改善箇所説明図

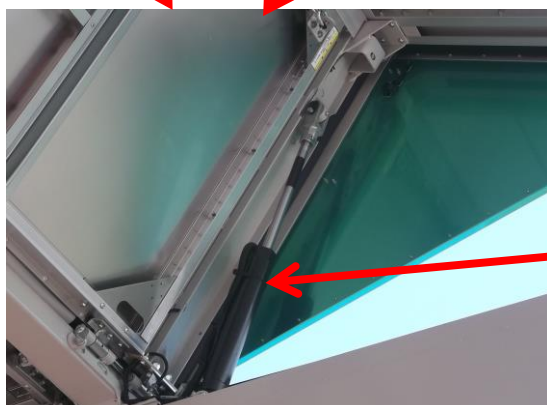
ウイング車の荷台において、油圧シリンダーのピストン部のシール構造が不適切なため、油圧が上げ側から下げ側(=ピストンロッド側)へ抜けることがある。そのため、ウイング開放時にウイングが下がり、最悪の場合、荷物の積み降ろし時に負傷するおそれがある。

全車両、油圧シリンダーを対策品に交換する。

識別：改善実施済車には、運転者席側ドア開口部のドアストライカー付近にNo.4417のステッカーを貼付けする。
